改善箇所説明図

① フロントフォーク

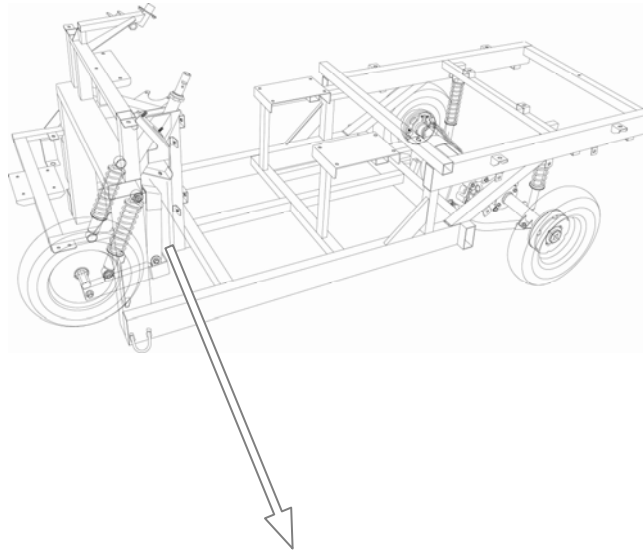
かじ取り装置(フロントフォーク)の強度が不足しているため、悪路走行や段差乗り越え等の前輪への大きな衝撃荷重を繰り返し入力すると、最悪の場合フロントフォークが変形し、車両の操縦性と安定性が低下するおそれがある。

改善の内容: 全車両、フロントフォーク及びその関連部品を交換する。

☐ で囲んだ箇所は、交換部品を示す。
